品番	2413430J
品名	アトリオ：サーモスタットシャワー埋込混合栓 化粧部
販売期間

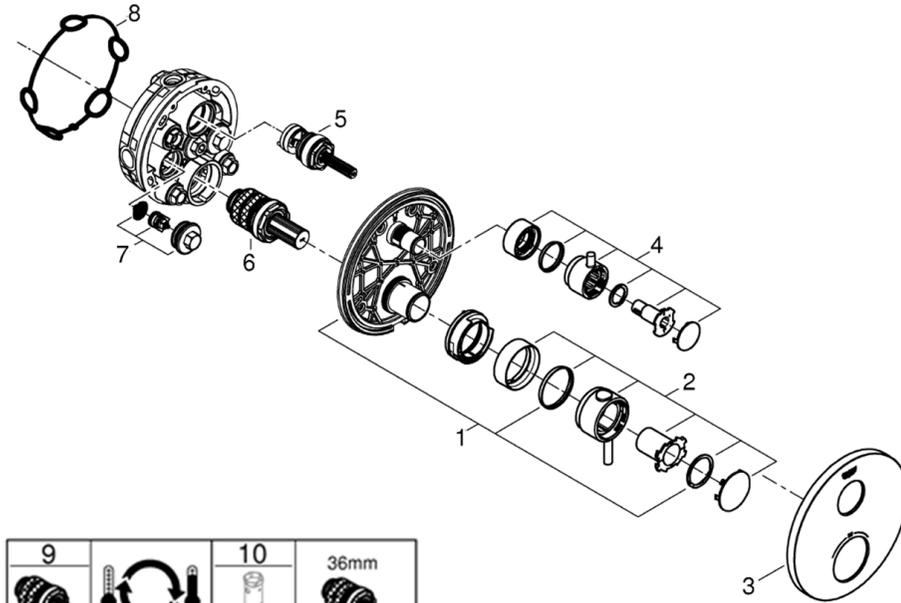
(注1) No. 2の温度調整ハンドルと、No. 4の開閉切替ハンドルは、製造時期により2種類の形状があります。

旧仕様 (キャップにOリングなし) (ハンドルに溝なし)	新仕様 (Oリングあり)
2		
4

どちらも旧仕様の製品に新仕様の部品を取付ける場合はハンドルセットごと交換してください。  
旧仕様のハンドルに新仕様のハンドルキャップは取付けできません。
